錦華公園改修整備のオープンハウス（公園現地での意見聞き取り）、第2回意見交換会を開催しました。

第2回意見交換会

これまでの調査をもとに作成したA案、B案をもとに4つの班に分かれて以下のテーマについて意見交換を行い、発表を行いました。○基本方針の確認 ○具体的な整備に向けたヒント ○夜間や学校行事の利用について

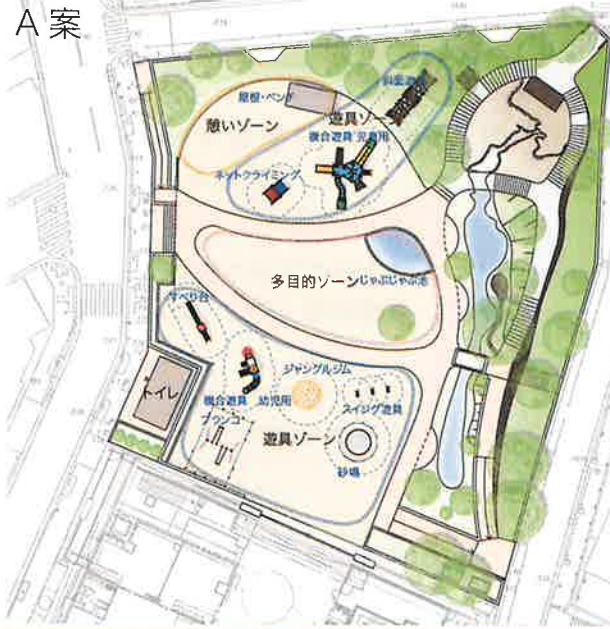
○基本方針について 西側、東側ともに基本方針は良い。

- ・ベンチは集中せず分散したほうがよい
- ・池や広場を眺める憩い、休憩スペースがほしい
- ・中央は広く自由に使えるようにしたほうが良い
- ・広場を園路で区分する必要はない
- ・小学校側へ大きな広場の確保
- ・広場の水はけを良くしてほしい
- ・0~2歳児の遊具が必要
- ・小学生と幼児が取り合わない遊具が必要
- ・遊具は広場の外側に配置したほうが良い
- ・近隣騒音対策としてステージの代わりに遊具を配置してはどうか
- ・じゃぶじゃぶ池は日の当たるところに
- ・トイレは人の目が見つ場所に

- ・24時間開放が理想。閉鎖するとしても夜中。(23時~5時等)
- ・夜間のパトロールや防犯カメラを設置してはどうか。
- ・閉鎖する場合、災害時の公園利用が可能ないように。

- ・基本方針については良い。
- ・小学校、幼稚園と連続した広い広場を設け、新たな案(C案)を提案していただきたい。
- ・防犯対策は、他公園再整備事例も参考にしながら、見通しの確保等により対応できないか検討を。
- ・トイレの配置は小学校の出入口などのプランに配慮を。

- ・季節の花を楽しめる植栽(アジサイ・ツツジなど)
- ・防災機能の確保(緊急時の避難場所)

- ・滝の水を流してほしい
- ・滝、池と調和のとれた改修をしてほしい
- ・昔の池を復元してほしい
- ・自然で遊べるように

- ・北側坂道の歩道を広くしてほしい
